Kópavogsbær

Fornahvarf 10

Breytt deiliskipulag Umsögn skipulagsdeildar

ONE: 23061397 -HIR
Dags. 30. ágúst 2023
uppfært 15. september 2023
Uppfærslur eru ritaðar í bláu

Tillaga - Breytt deiliskipulag: Fornahvarf 10. Mkv. 1:1000

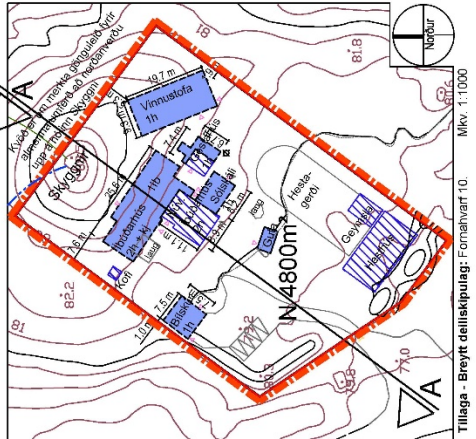
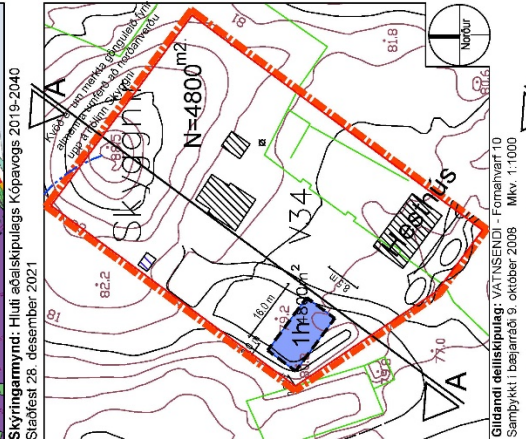
Á fundi heilbrigðisnefndar Garðabæjar, Hafnarfjarðar, Kópavogs, Mosfellsbæjar og Seltjarnarness þann 5. júní 2023 var eftirfarandi bókun samþykkt. 1.7. Umsögn um breytingu og nýtingu á lóð Fornahvarf 10 í Kópavogi. Lagt fram erindi frá skipulaginu í Kópavogi þar sem óskað er umsagnar á beiðni lóðarhafa lóðarinnar nr. 10 við Fornahvarf. Um er að ræða stækkun á íbúðarhúsi, ásamt vinnustofu á norð-austur hluta lóðarinnar auk fleiri breytinga. Byggingarmagn á lóðinni eykst um 714,2 fm. og eykst nýtingarhlutfall á lóðinni úr 0,07 í 0,22. Bókun heilbrigðisnefndar: Heilbrigðisnefnd veur athygli á að samkvæmt skipulagi sem hefur verið í gildi frá árinu 2001, kemur fram að svæðið er innan vatnsverndarsvæðis, á svokölluðu fjarsvæði B. Með tilkomu nýrrar vatnsverndarsamþykktar árið 2015 var vatnsvernd á svæðinu aflögð. Engu að síður er Elliðavatn skilgreint sem viðkvæmur viðtaki og gilda auknar hreinsunarkröfur á lóðinni þar sem viðtakinn gæti orðið fyrir áhrifum vegna mengunar. Samkvæmt deiliskipulagi svæðisins er gert ráð fyrir að byggð á svæðinu verði tengd holræsa- og lagnakerfi Kópavogsbæjar og telur heilbrigðisnefnd mikilvægt að samhliða svo viðamikilli uppbyggingu á lóðinni verði allt skolp frá lóðinni tengt við fráveitakerfi sveitarfélagsins.

Umsögn 3.1. er uppfærð með vísan í umsögn framkvæmdardeildar dags 14. september (fylgiskjal 6). Við nánari skoðun er ekki lengur gert ráð fyrir að leysa fráveitu frá lóðinni með rotþró, sýna þarf með fullnægjandi hætti hvernig fráveitan verði leyst. Skal sú útfærsla vera gerð í nánú samstarfi við framkvæmdadeild Kópavogsbæjar, Umhverfisstofnun, Heilbrigðiseftirlits Garðabæjar, Hafnarfjarðar, Kópavogs, Mosfellsbæjar og Seltjarnarness.

Lóðin er að stórum hluta staðsett innan afmörkunar svæðis á núgildandi náttúruminjaskrá, C-hluta, en það er svæðið “Elliðaárdalur”. Á þessum hluta svæðisins eru það einkum Elliðaár og nánasta umhverfi hennar sem fellur undir afmörkunina. Það eru því fyrst og fremst áhrif áætlaðrar uppbyggingar á Elliðaármun sem huga þarf að, sem og annað lífríki/náttúrufar eins og við á.

Stefnt er að töluverðri aukningu/stækkun á byggingum inni á lóðinni en byggingarmagn mun þrefaldast og m.a. nýjar byggingar rísa þar sem í dag er óbyggt svæði. Það á einkum við um vinnustofuna og stækkun íbúðarhússins til norðausturs, sem og tilfærsla/stækkun á bílastæði. Þessi nýja uppbygging mun fara fram á þegar röskuðum svæðum eða svæðum þar sem gróðurþekja er að hluta til manngerð (plöntuð tré t.d.) og verndargildi gróðurfars innan lóðar því ekki metið hátt.

Ekki er stefnt að neinni uppbyggingu í meiri nánd við Elliðaármun en þau mannvirki sem þar eru í dag en bílastæðið mun færast eilítið nær ánni en þó vera fjær en aðkomuvegur er í dag. Ólíklegt er því að uppbyggingin muni hafa áhrif á árnar. Aukin umferð getur þó valdið truflun fyrir t.d. fuglalíf sem er töluvert við ánnu og á votlendissvöðum vestan og austan við lóðina.

Umferð inn á svæðið mun væntanlega aukast bæði á framkvæmdatíma og væntanlega með auknum umsvifum. Tryggja þarf að aðstæður við efnisflutninga og þungaumferð skapi ekki neina hættu á að mengun berist í Elliðaármun.

Ekki virðist fjallað um fráveitu eða hvort gera þurfi ráðstafanir í ljósi þess að sundlaug og heitur pottur verða byggð á svæðinu. Tryggja þarf að mengað eða of heitt vatn berist ekki í Elliðaármun frá lóðinni.

Tillagan gerir ráð fyrir vinnustofu og vaðlaug, auk þess er fyrir á lóðinni hesthús og því er mikilvægt að hugað sé að allri fráveitu vegna nálægðar við Elliðaárna.

Umhverfisstofnun bendir á að öll fráveita skal vera skv. reglugerð um fráveitu og skólp nr. 798/1999, en gr. 7.2 sem fjallar um hreinsun skólps segir: „Skólp skal hreinsa með ítarlegri hreinsun en tveggja þrepa ef viðtaki er viðkvæmur eða nýtur sérstakrar verndar vegna nytja af ýmsu tagi, lífríkis, jarðmyndana eða útivistar, auk annarra sérstakra vatnsverndunarsvæða, sbr. II. viðauka A.“

Umhverfisstofnun bendir á mikilvægi þess að settur sé skýr rammi um starfsemina á lóðinni til að vernda náttúruna og hugað sé að fráveitu til að auka ekki mengunarálág á lífríki.

Samkvæmt deiliskipulagi svæðis sunnan við lóð Fornahvarfs 10 (Vatnsendi milli vatns og vegar) er gert ráð fyrir að það sé tengt við holræsa- og lagnakerfi, nær það deiliskipulag ekki yfir þessa lóð. Í gildandi deiliskipulagi fyrir Fornahvarf 10 er ekki gert ráð fyrir því. Einnig er það mat umhverfissviðs Kópavogsbæjar þegar litið er til staðsetningar og nálægð við Dimmá og Elliðavatn, er öruggara að halda núverandi lausn, rotþró, og ekki fara í stærri framkvæmdir og tengja byggðina á þessu svæði við lagnakerfi bæjarins. Það myndi þurfa útfæra lausnir yfir Elliðaár með tilheyrandi möguleika á mengun. Vanda þarf til verka við útfærslu á rotþrónni á lóðinni og siturlögn að kerfið uppfylli allar kröfur um slíkt.

Á deiliskipulags uppdætti hefur verið bætt við greinagerð tillögunnar eftirfarandi: „Engin mengandi starfsemi er heimil á lóðinni. Gæta þarf eftir fremsta megni að mengandi efni berist ekki í rigningarvatn og þaðan út í ár og vötn. Fráveita á lóðinni skal vera leyst skv. reglugerð um fráveitu og skólp nr. 798/1999, í gr. 7.2. Áður en aðaluppdættir eru lagðir inn til byggingarfulltrúa skal sýna með fullnægjandi hætti hvernig fráveitan verði leyst frá lóð. Skal sú útfærsla vera gerð í nánú samstarfi við framkvæmdadeild Kópavogsbæjar, Umhverfisstofnun, Heilbrigðiseftirlits Garðabæjar, Hafnarfjarðar, Kópavogs, Mosfellsbæjar og Seltjarnarness.

Það er ekki gert ráð fyrir að umferð til og frá svæðinu aukist umfram það sem nú er, ekki er verið að fjölga íbúðum og mun aðeins búa ein fjölskylda á lóðinni.

Það má óhjákvæmilega búast við einhverju raski á svæðinu á meðan á framkvæmdum stendur verður, sérstaklega í byrjun verks þegar jarðvinna fer í gang. Samkvæmt hönnuðum og lóðarhafa er þó reiknað með að framkvæmdir hefjist haustið 2023, eftir að varptíma er lokið til að lágmarka áhrif á fuglalíf. Stefnt er einnig að öllu jarðraski verði lokið fyrir varptíma næsta vor.

Einnig er gert ráð fyrir að allur jarðvegur sem fellur til við gerð sökkla og undirstöðu við framkvæmdir verður notaður áfram á lóðinni við landslagsmótun og ekki er gert ráð fyrir að flytja neitt efni af lóðinni. Efnisflutningar á svæðið verða keyrðir inn á lóðina meðfram hesthúsunum og losaðir fyrir ofan núverandi hús, ekkert jarðvegrask verður niður við á eða í votlendinu.

Gert er ráð fyrir heitum potti og grunnri vaðlaug upp við viðbygginguna. Samkvæmt hönnuðum þá er gert ráð fyrir að frárennsli frá heita pottinum og vaðlauginni verður leitt í siturlögn við enda rotþróar, ekki ætti því að vera hættu á að mengað eða heitt vatn berist í ána.

Á deiliskipulags uppdætti hefur verið bætt við eftirfarandi: ‘Engin mengandi starfsemi er heimild á lóðinni. Gæta þarf eftir fremsta megni að mengandi efni berist ekki í rigningarvatn og þaðan út í ár og vötn. Gert er ráð fyrir að fráveita á lóðinni sé leyst með rotþró. Öll fráveita skuli vera skv. reglugerð um fráveitu og skólp nr. 798/1999, í gr. 7.2.’

Eftirfarandi hefur verið bætt við greinagerð tillögunnar: 'Ef fornminjar sem áður voru ókunnar finnast við framkvæmd verks skal sá sem fyrir því stendur stöðva framkvæmd án tafar. Skal Minjastofnun Íslands láta framkvæmda vettvangskonnnun umsvifalaust svo skera megi úr um eðli og umfang fundarins. Stofnunni er skylt að ákveða svo fljótt sem auðið er hvort verki megi fram halda og með hvaða skilmálum. Óheimilt er að halda framkvæmdum áfram nema með skriflegu leyfi Minjastofnunar Íslands.'

Niðurstaða umsagnar er uppfærð með vísan í umsögn framkvæmdardeildar dags 14. september (fylgiskjal 6). Við nánari skoðun er ekki lengur gert ráð fyrir að leysa fráveitu frá lóðinni með rotþró, sýna þarf með fullnægjandi hætti hvernig fráveitan verði leyst frá lóð. Skal sú útfærsla vera gerð í nánú samstarfi við framkvæmdadeild Kópavogsbæjar, Umhverfisstofnun, Heilbrigðiseftirlits Garðabæjar, Hafnarfjarðar, Kópavogs, Mosfellsbæjar og Seltjarnarnes. Hefur þessu verið bætt við greinagerð á uppdrætti.
